東海第二発電所

火災による損傷防止 (審査会合コメント回答)

平成29年8月25日
日本原子力発電株式会社

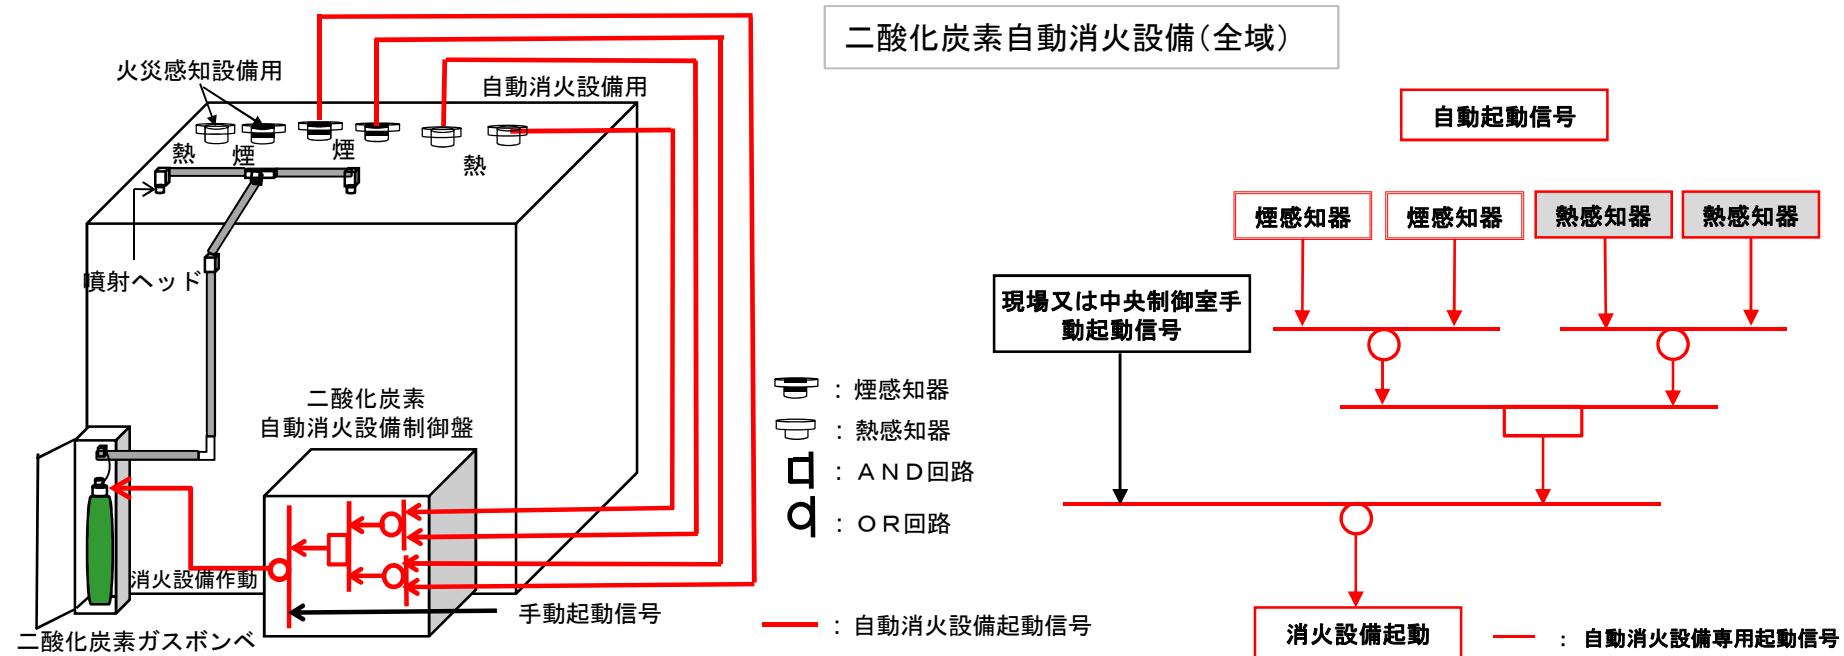
二酸化炭素自動消火設備の作動ロジックは、ハロゲン化物自動消火設備の作動ロジックとは異なっている。その妥当性について、誤作動防止の観点も含めて説明すること。

- ◆ 非常用ディーゼル発電機室(以下「D/G室」という。)は部屋の環境を考慮して、熱感知器2つのうち1つと煙感知器2つのうち1つが火災を検知した場合に自動消火設備を作動させる
 - D/G室は人的毒性がある二酸化炭素自動消火設を設置するため、誤作動を防止するとともに、火災発生時には早期に確実に消火する必要がある。このため、感知器単体の誤作動による不要な消火設備の自動起動を防止し、確実に消火するため煙感知器と熱感知器と組合せた自動起動回路設計とする

- ◆ 二酸化炭素自動消火設備とハロゲン化物自動消火設備の自動起動信号に関する考え方を、信頼性と誤作動防止の観点から以下に整理
- ◆ D/G室は燃料油や潤滑油が貯蔵されるため消火剤に二酸化炭素を用いる。二酸化炭素は人的危険性が高いため、入室の管理と自動消火設備の誤作動防止が必須であり、入室に関しては扉の施錠管理等を実施。誤作動に関しては、煙感知器2つと熱感知器2つの信号を組合せることで誤作動を防止する。

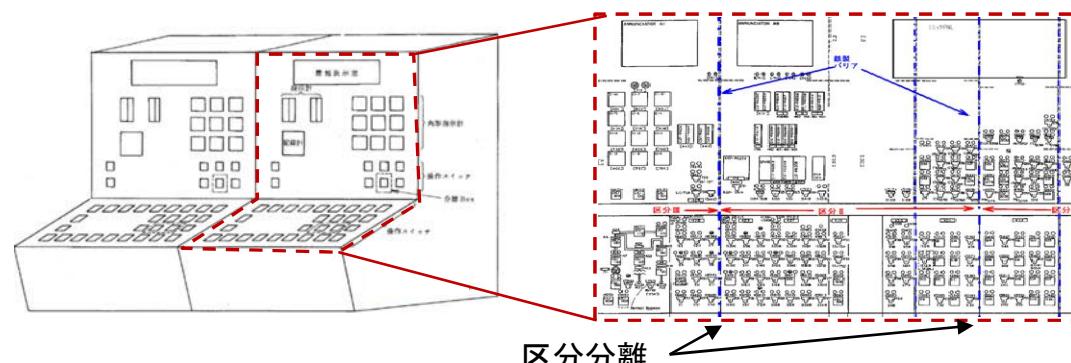
原子炉建屋通路部は、火災の発生の可能性がある油内包設備等については、個別に局所消火設備を設置し、その他の火災に対しては消火器による対応との説明であったが、設備の増加や配置変更があった場合の対応、通路部に物品（可燃物含む）を仮置きする場合の管理方法について説明すること。

- ◆ 火災防護計画に以下の内容について規定し、原子炉建屋通路部での火災防護を確實に実施する
 - 個別の機器の配置変更や増設がある場合には、これを反映し、局所自動消火設備を適切に変更すること。
 - 持ち込み可燃物の管理として、通路部への可燃物の仮置きは、原則、禁止とし、止むを得ず、仮置きを実施する場合には、不燃材料である金属容器等の中に保管するとともに、金属容器等の横には消火器を配備すること。

【高感度煙センサの設置】

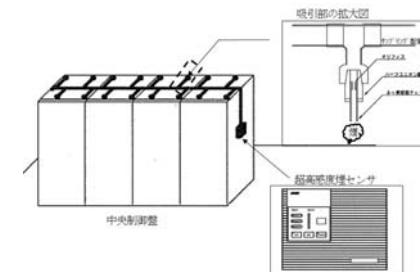
中央制御室の制御盤のうち、ベンチ盤（運転員常駐正面制御盤）については、高感度煙感知器を設置しない方針について、早期感知の観点から、中央制御室の天井に設置される感知器で早期に感知できることの妥当性について説明すること。併せて、ベンチ盤についても高感度煙感知器を設置することの是非についても説明すること。

- ◆ 中央制御室のベンチ盤についても、火災に至る発煙の段階から兆候を検知し、早期に対応するため、高感度煙センサを設置するとともに、感知場所が特定できるように設計する。
 - 中央制御室のベンチ盤は、安全区分ごと、機能ごとに分離されているため、それぞれに高感度煙センサを設置
 - なお、中央制御室には制御盤内の過熱部位が特定できるようにサーモカメラを配備し、早期、かつ、確実に運転員による初期消火等が可能な運用とする。

実機のケーブルトレイ状況

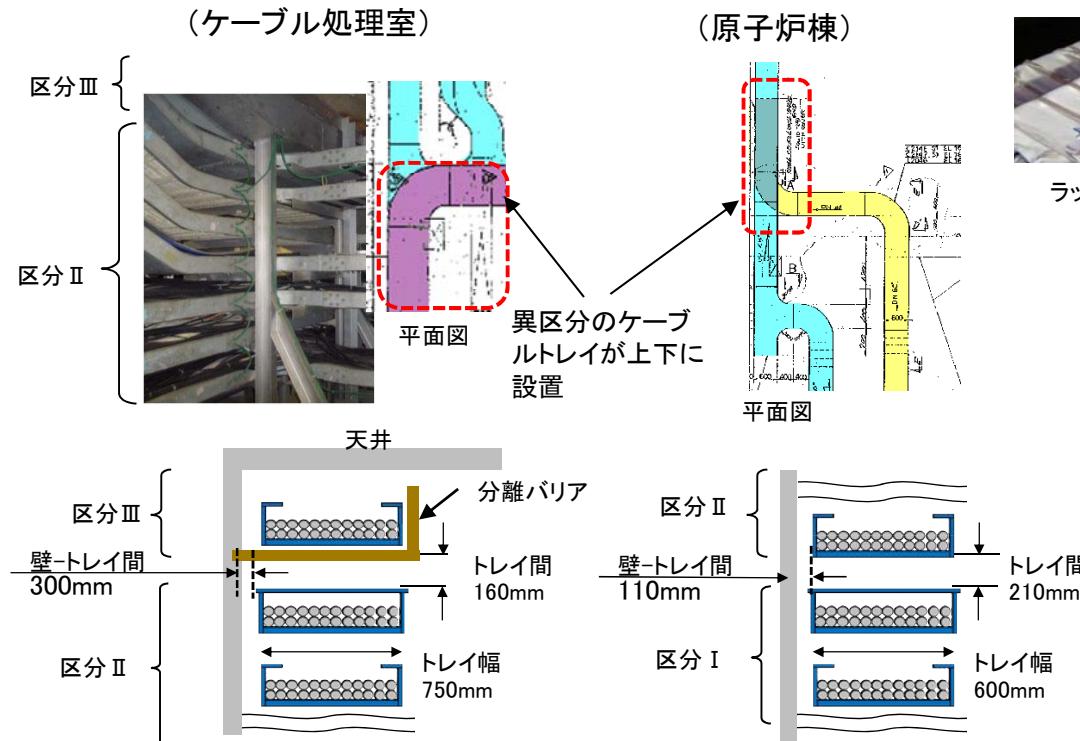
現場の状況を踏まえて、系統分離のためのケーブルトレイの耐火ラッピングについて実現可能性を示すこと。

- ◆ 異区分のケーブルトレイの分離に使用する1時間耐火ラップは、厚さが約20mmと薄く柔軟であり、非難燃ケーブルへの対応として施工する防火シートと同等の施工性を確認

中央制御室の制御盤配置

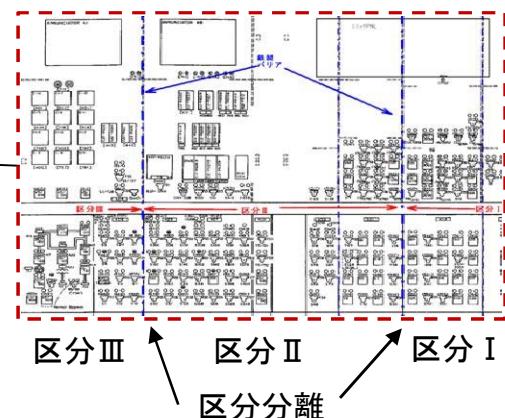
中央制御盤の1つの制御盤の機能が喪失しても、他の制御盤での運転操作や現場での操作により、原子炉の高温停止及び低温停止の達成・維持が可能であることについて具体的な説明を行うこと。

◆ 中央制御室の1つの制御盤が火災により機能喪失しても、安全停止が可能なことを以下の観点で説明

- 中央制御室の制御盤は安全区分ごとに分離する設計となっており、火災により1つの制御盤の機能が喪失しても、同じ機能を持つ別区分の盤から安全停止が可能
- 万が一、中央制御室の制御盤から安全停止できない場合を仮定しても、中央制御室外制御盤から安全停止が可能

【火災耐久試験のまとめ】

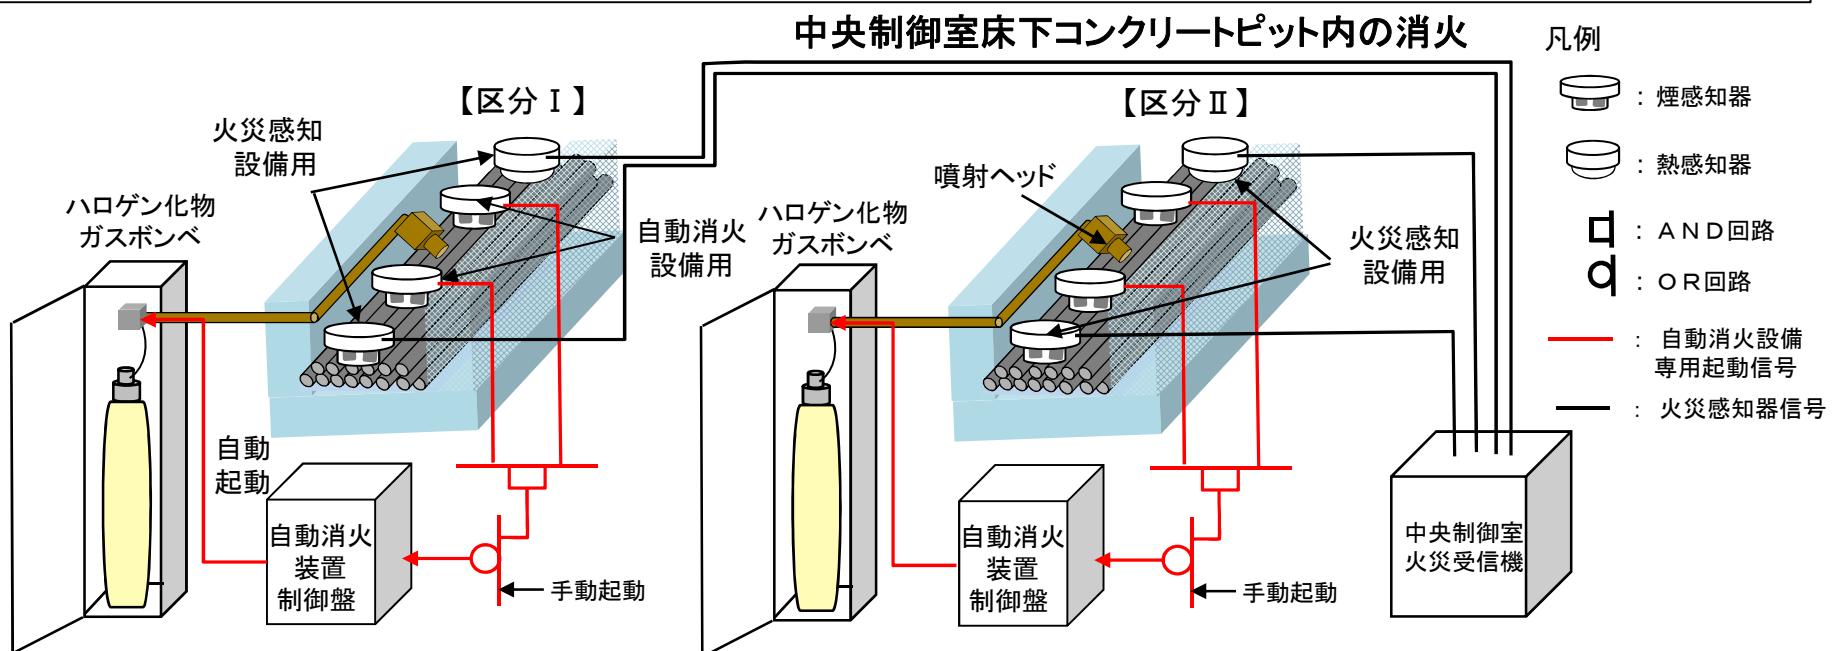
ケーブルトレイに使用する耐火ラッピングについて実証試験について、詳細に説明すること。

- ◆ 防護対象ケーブルから火災が発生し、1時間燃焼した場合に隣接する異区分のケーブルへの影響を確認した結果、水平及び垂直方向に分離された電路内ケーブルの電気特性は健全であることを確認
- ◆ 異なる区分のケーブルから火災が発生し、1時間燃焼した場合の、防護対象ケーブルへの火災の影響を確認した結果、ケーブルの電気特性は維持され健全であることを確認
- ◆ 以上より、実機の敷設状況を踏まえ、保守的な火災源からの距離と加熱条件から、1時間耐火ラッピングによるケーブルの健全性を確認する火災耐久試験方法は妥当であると判断する

〈ケーブル処理室の火災防護対応イメージ〉

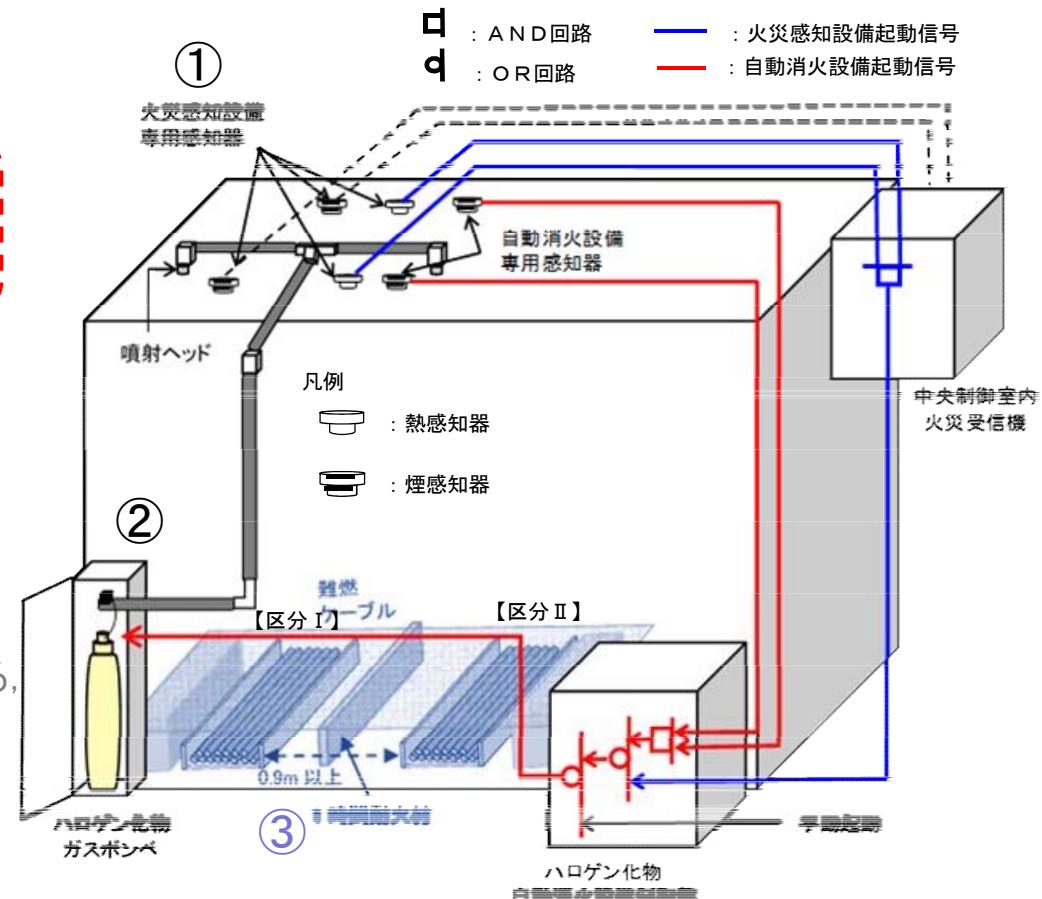
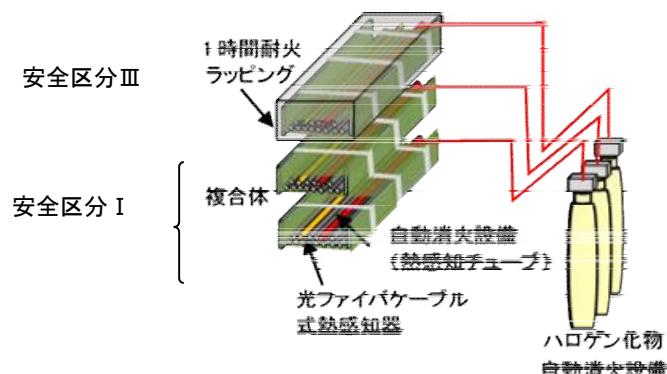
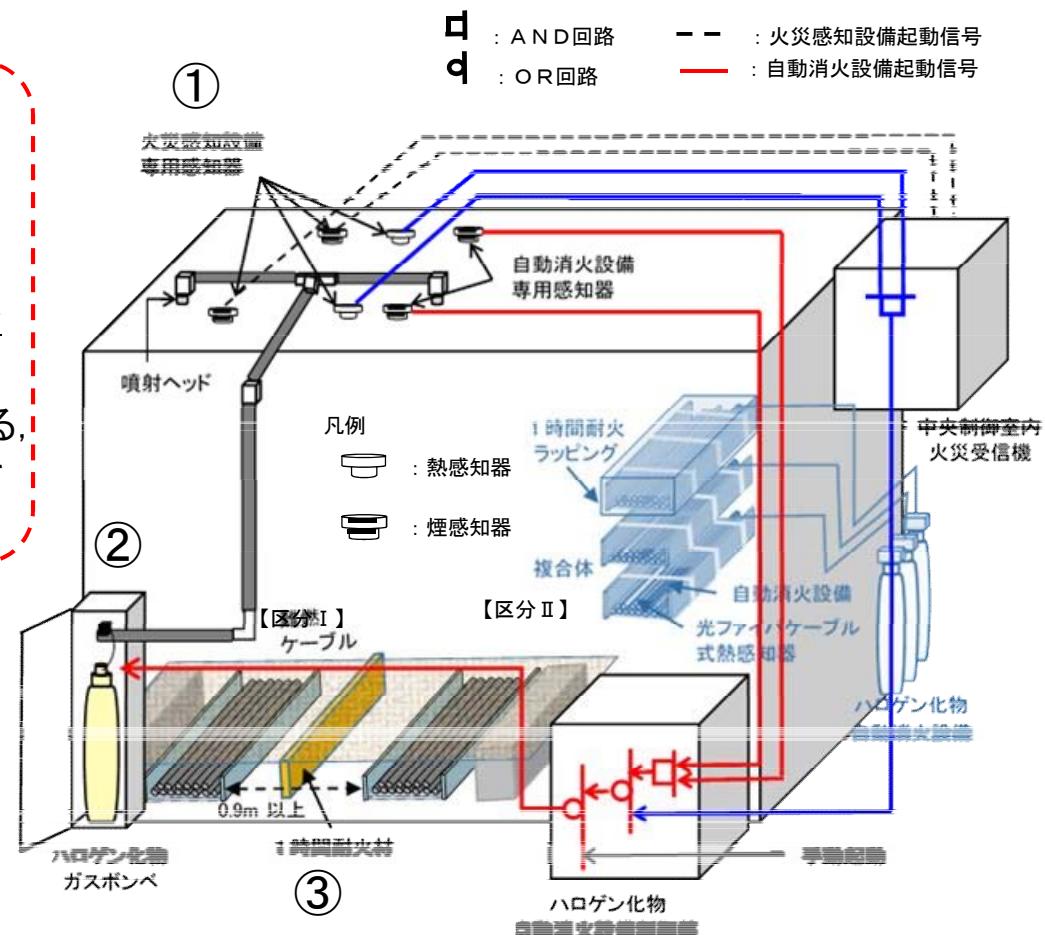
ケーブル処理室の床面に新たに設置するケーブルトレイに対する感知・消火については、ケーブル処理室としての感知・消火設備の観点、ケーブルトレイの系統分離としての感知・消火設備の2つの観点から整理して説明すること。

ケーブル処理室の火災感知・消火と系統分離のための感知・消火は以下のとおり

- ①検出原理の異なる2種類の感知器設置(煙・熱)
- ②ハロゲン化物自動消火設備(全域)設置

- 1時間以上の耐火能力を有する耐火材で分離
+①火災感知器+②自動消火設備設置
- ③異区分間のトレイ間に1時間の耐火材設置
- 系統分離で使用する感知・消火は、両安全区分の感知、消火を必要とするため、火災区域の感知・消火設備で両方の要求を満たすことができる、
①感知器、②自動消火設備を系統分離用として共用使用

格納容器内の系統分離対策

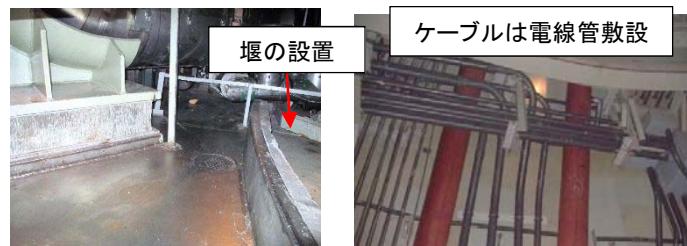
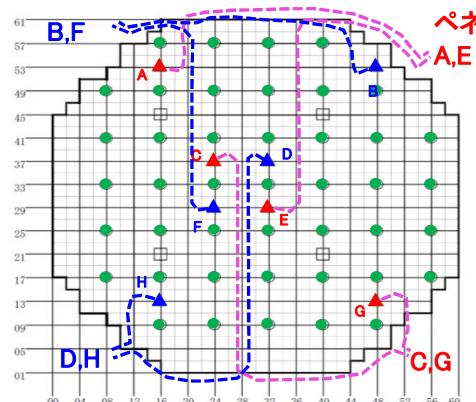
格納容器内の系統分離が、基準要求を満足しないことについて、分離性能が同等と判断できるとする根拠について説明すること。

◆ 格納容器内は6m以上の離隔距離や隔壁等による分離が困難であるものの、以下に示す対応を図ることで、火災による影響を軽減

- 油内包機器のうち、再循環ポンプ及び流量調整弁は、それぞれA系とB系の間に6m以上の離隔距離を確保するとともに漏洩拡大防止のため堰を設置。流量調整弁の制御油は難燃油を使用し、火災発生を抑制。また、主蒸気内側隔離弁に内包される制御油は、弁アクチュエータの金属容器内に保有され、漏れない構造とすることで、火災発生を防止。
- ケーブルは、安全区分ごとに電線管に敷設されており、万一、ケーブルが発火しても、電線管内にとどまり、異区分のケーブルへの影響はない。
- なお、原子炉圧力容器下部(ペデスタル部)の核計装ケーブルは、電線管には収納されていないが、難燃ケーブルを使用し、チャンネルに応じた位置的分離を実施。

「2.3 火災の影響軽減」のうち、「1時間耐火能力を有する隔壁等(6m以上の離隔距離確保)」と「自動消火設備」の要求そのものには適合しているとは言えないが、格納容器内の油内包機器である原子炉再循環ポンプ(A)(B)用電動機、原子炉再循環系流量制御弁(A)(B)、主蒸気隔離弁(A)～(D)は、離隔距離、機器構造等による影響軽減、ケーブルは安全区分ごとに電線管で敷設し系統分離。これらの対策により、万が一、火災が発生しても格納容器全域に燃え広がることを防止し、異なる系列の機器等が同時に機能を喪失することはない。
